# FIDEICOMISO DE INFRAESTRUCTURA METROPOLITANA DE MONTEVIDEO

## Llamado Público (IM) N° 05/2022

### COMUNICADO N° 05 22/11/2022

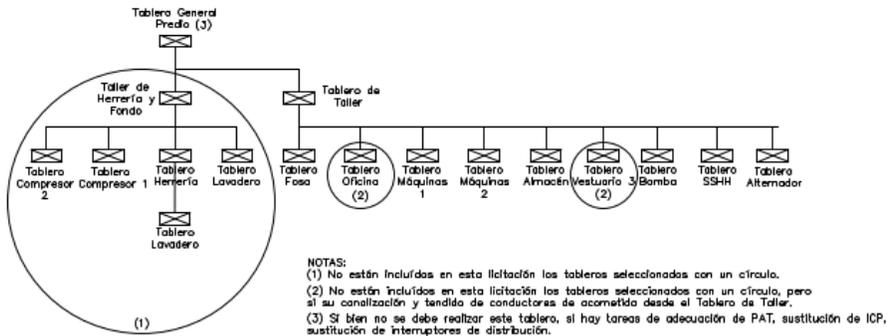
De acuerdo a la aclaración 3 la potencia contratada para BUCEO es de 25 kW aproximadamente 65A. Lo cual parece corresponderse (por lo observado en la visita) con el cable de UTE para este suministro. Se debe cambiar el interruptor general de entrada de 500 A ? En caso afirmativo por favor especificar si el mismo debe cambiarse por uno acorde a la potencia contratada o de lo contrario especificar que corriente nominal debe tener el nuevo interruptor general

Queda sin efecto el cambio del interruptor de 500A. Ver enmienda N°8
